Ergänzung zum Beitrag „VHF-/UHF-Empfangsvorverstärker“ FA 5/06, S. 562–566

Bild 1: Minimum-Abgleich des Trimmers auf der Senderseite

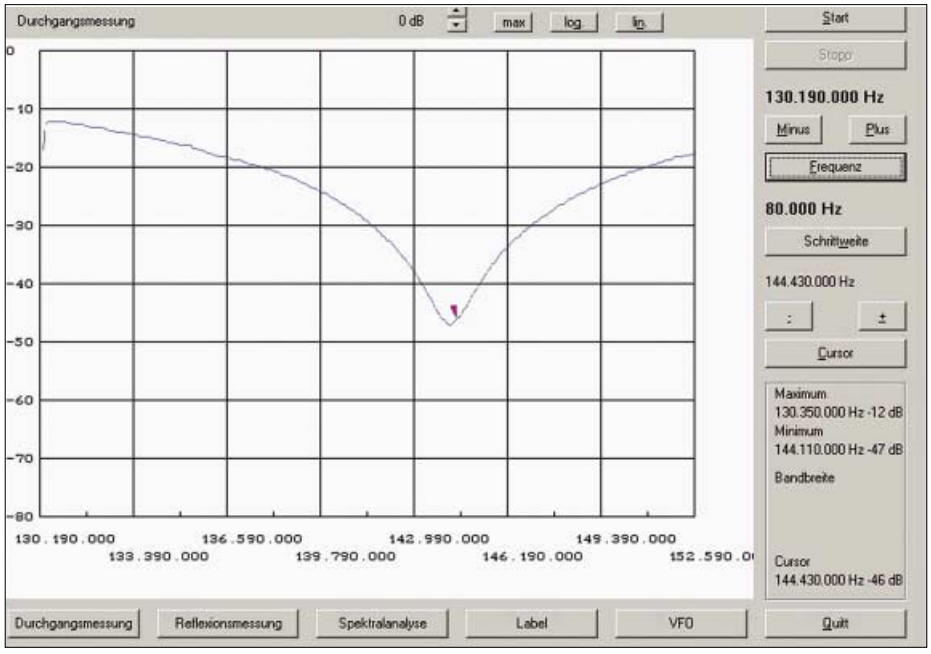
1. Anschluss einer Signalquelle an den Antenneneingang des Schalters;
2. Anschluss eines Empfängers an den TX-Eingang des Schalters;
3. Abgleich des Trimmers C8 an der TX-Seite auf Minimum. Bild 1 zeigt die mit einem Netzwerktester und der Software *NWT9* von Bernd Kernbaum, DK3WX, aufgenommene Sollkurve. Die Tiefe des Dips ist nicht so entscheidend, solange die Absenkung auf der Nutzfrequenz mehr als 20 dB ist. Bitte möglichst genau auf die Arbeitsfrequenz ziehen.
4. Anschluss des Empfängers an der RX-Buchse. Mit dem Trimmer C7 an der RX- Seite und dem Eingangstrimmer C9 des Vorverstärkers auf Maximum ziehen. In Bild 2 ist dem Netzwerktester ein Dämpfungsglied von 32 dB ausgangsseitig zwischengeschaltet. Qualitativ sollte die Kurve so aussehen.

Bild 2: Maximumabgleich des Trimmers auf der RX-Seite **Screenshots: DH7FB**

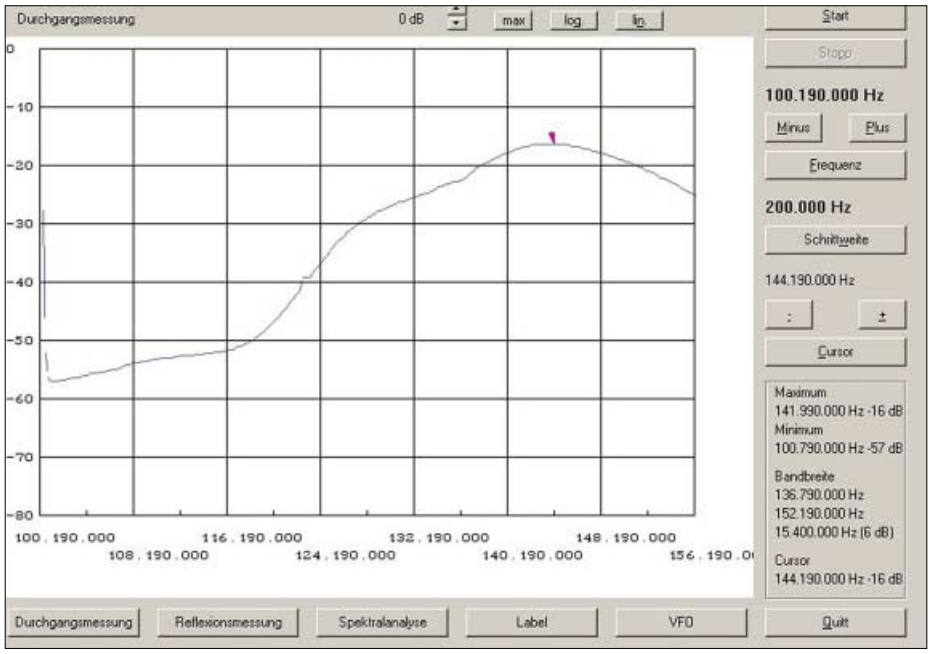
Der Kreis an der TX-Seite hat die Aufgabe, Einflüsse des Senders auf die Übertragung des Empfangssignals zu minimieren. Mit dem Wobbler sieht man sehr schön, dass ein Kurzschluss an der TX-Buchse sich auf die Übertragung der Nutzfrequenz nicht auswirkt. Außerhalb des Bandes hat diese Manipulation sehr wohl Auswirkungen, da der Resonanzkreis durch die hohe Induktivität eine recht hohe Güte aufweist, um die Unterdrückung des (zwar bei RX nicht benutzten aber als Rauschquelle wirkenden) Senderausganges zu maximieren. Der Kreis an der RX-Seite hat die Aufgabe, das durch die 100-Ω-Leitung transformierte Signal mit 50 Ω selektiv auszukoppeln. Der Kreis ist breitbandiger, auch dies ist Absicht.
